ALCALDÍA MAYOR DE BOGOTÁ D.C. Fondo Prevención y Atención Emergencias	CONCEPTO TÉCNICO SOBRE NECESIDAD DE ESTUDIOS DETALLADOS DE AMENAZA Y RIESGO POR FENOMENOS DE REMOCIÓN EN MASA DENTRO DEL TRÁMITE DE LICENCIA URBANÍSTICA	Código:	GPR-FT-10
		Versión:	04
		Fecha de revisión:	21/06/2011

1.1 CONCEPTO TÉCNICO No. CT:	CT-6892
1.2 ÁREA:	Técnica y de Gestión
1.3 COORDINACIÓN:	Investigación y Desarrollo
1.4 REFERENCIA CRUZADA RADICADO FOPAE:	2013ER5654
1.5 RESPUESTA OFICIAL No.	RO-62936

2.1 SOLICITANTE:	CURADURÍA URBANA No. 1
2.2 PROYECTO:	Comercio vecinal y vivienda unifamiliar
2.3 LOCALIDAD:	4. SAN CRISTÓBAL
2.4 UPZ:	34. 20 de Julio
2.5 BARRIO O SECTOR CATASTRAL:	Córdoba
2.6 DIRECCIÓN:	Carrera 2 A Este No. 28 – 62 Sur
2.7 CHIP:	AAA0002NBOE
2.8 MANZANA CATASTRAL:	05
2.9 PREDIO CATASTRAL:	12
2.10 ÁREA (Ha):	0.01(*)
2.11 FECHA DE VISITA:	Abril 24 de 2013
FECHA DE EMISION:	Junio 5 de 2013

Figura 1. Localización general del proyecto ubicado en la Carrera 2 A Este No. 28 – 62 Sur, de la Localidad de San Cristóbal, en el Plano Normativo de Amenaza por Remoción en Masa del POT (Decreto 190 de 2004), el cual se encuentra en Amenaza Media.

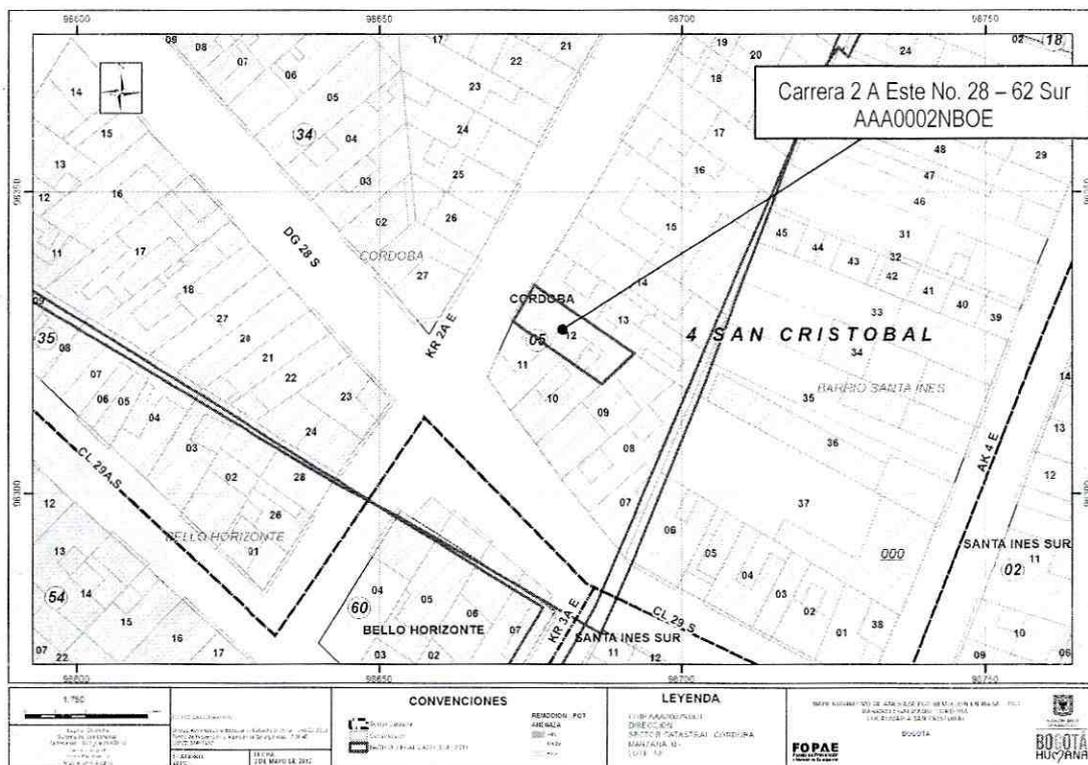
Conforme con el plano normativo de "Amenaza por Remoción en Masa" del Plan de Ordenamiento Territorial de Bogotá – POT, el sector del proyecto ubicado en la Carrera 2 A Este No. 28 – 62 Sur, de la Localidad de San Cristóbal, se encuentra en una zona de Amenaza Media por procesos de remoción en masa (Figura 1).
